2019年12月19日

原子力損害賠償・廃炉等支援機構

福島第一1号機燃料取り出し工法(プラン)の選定に関する評価

図-1 計画案の概要

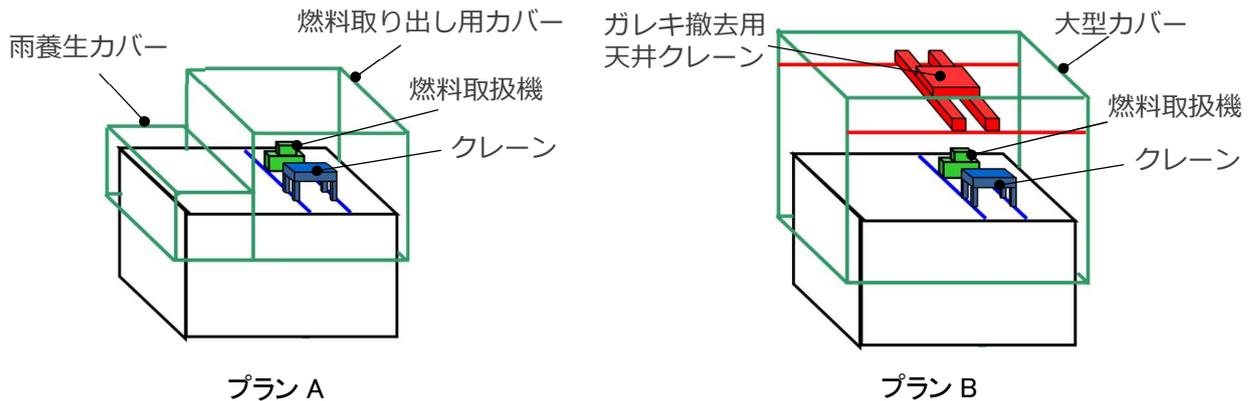
オペフロのガレキについては、これまで慎重に北側から撤去作業を進めており、現在、面積的には、オペフロ全域の半分程度の範囲で撤去が概ね完了している。しかしながら、今後ガレキ撤去が必要な南側には、崩落した屋根が天井クレーンと燃料取扱機に覆いかぶさった状態になっており、今後、ガレキ撤去作業の難易度が増すことが予想される。これに関し、プラン A はガレキ撤去が屋外での作業となるため、ダスト放出の影響を緩和するためには、従来にも増して、より慎重に作業を行うことが必要である。一方、プラン B は残りの難しいガレキ撤去をカバー内で行うことから、ダスト飛散対策は強化され、ダスト放出の影響についてはプラン B が優位である。

カバー設置に要する期間は、カバーが大型化するプラン B の方が長く、オペフロ上のガレキ撤去に要する期間は、屋外での作業のため、より慎重な作業となるプラン A の方が長くなる。

また、プラン A はオペフロのガレキ撤去後にカバーの設置を行うのに対し、プラ

ンBはオペフロにガレキがある状態でカバーの設置を行う。このことから、作業員被ばくについては、プランBが不利となる。

カバーが大型化するプランBは、ガレキ撤去用クレーンも含め鉄骨物量が多くなるため廃棄物発生量が多くなる。

雨水対策については、カバーの設置完了が早いプランBが、早期に雨水流入の抑制を図ることができるため優位である。

プランAは、燃料取り出し用カバーの北側架構がウェルプラグと干渉する位置に設置される可能性があり、プランBに比べ、燃料デブリ取り出しに向けた取り組みに制約を与える懸念がある。

以上の検討から、プランAは作業員被ばく及び廃棄物発生量の観点で優位で

あるが、地元住民の帰還が進む中、ダスト飛散対策の信頼性が高いことを重視し、プラン B を選択することは妥当と考える。

ダスト飛散対策の信頼性が高いことを重視し、必要十分な安全の確保を前提に、プランBを選択することは妥当と考える。
